O que é substituído?

Novos braços centradores para balanças de enchimento

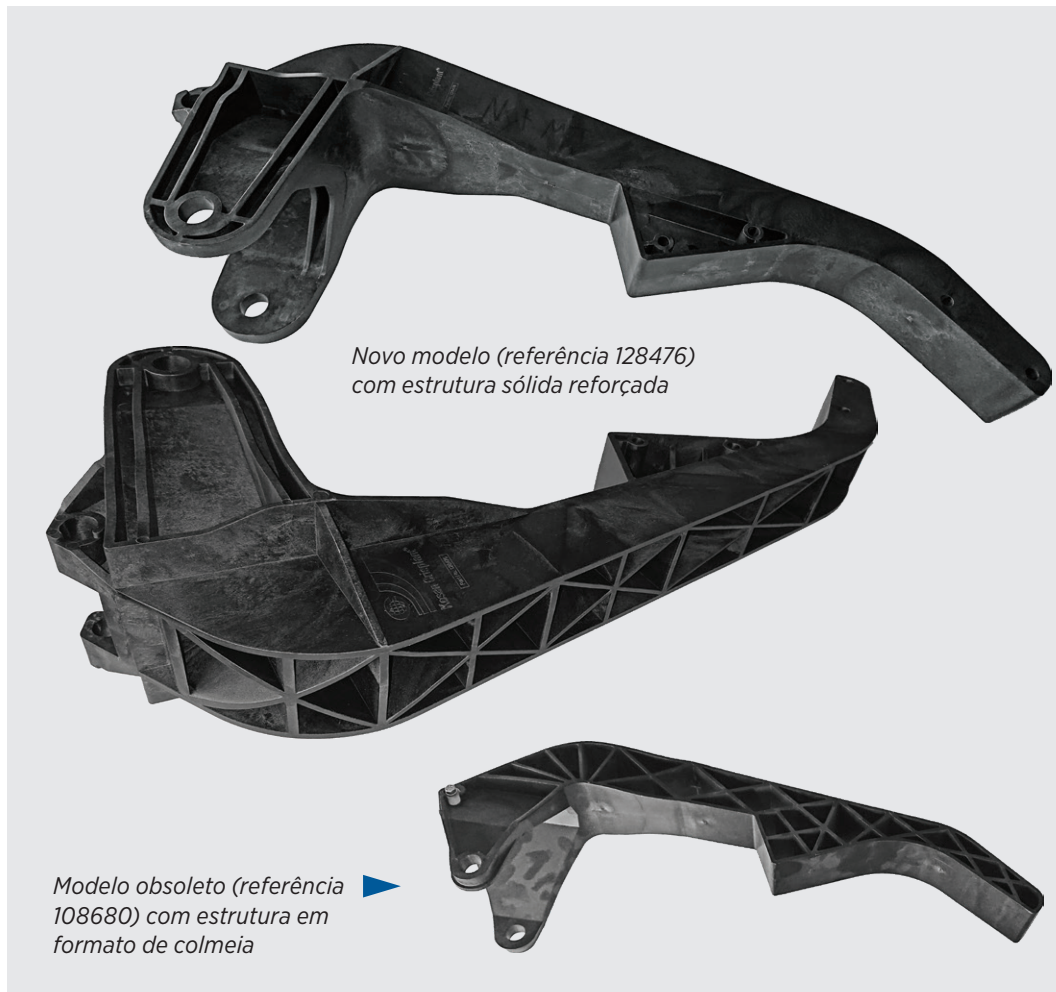
O braço centrador (referência 108680) é substituído por uma versão atualizada (referência 128476).

Este novo modelo possui estrutura mais reforçada tornando-o menos suscetível a quebras, em comparação ao modelo anterior. Enquanto o modelo anterior possuía face superior em formato de colmeia, o novo modelo traz face superior sólida, o que adiciona considerável robustez ao conjunto. Ele também vem com orifícios de drenagem para drenar o excesso de água proveniente dos testes de combate a incêndio, bem como orifícios pré-fabricados que permitem a montagem de equipamentos extras. Por fim, o diâmetro interno mais largo do suporte de montagem torna mais fácil a sua troca.

dos pela primeira vez, é importante que sejam em pares. Se a máquina estiver com 2 braços de desenhos diferentes (um novo e um antigo), o botijão não será alinhado corretamente. Portanto, se você estiver atualizando os braços, de antigo para o novo, sempre o faça em pares. Para substituições posteriores, os braços podem ser trocados um por vez, sem problemas.

- Maior força reduz a frequência de quebra
- Orifícios que permitem a montagem de equipamentos extras
- Orifícios de drenagem que removem o excesso de água
- Maior diâmetro interno torna mais fácil a substituição
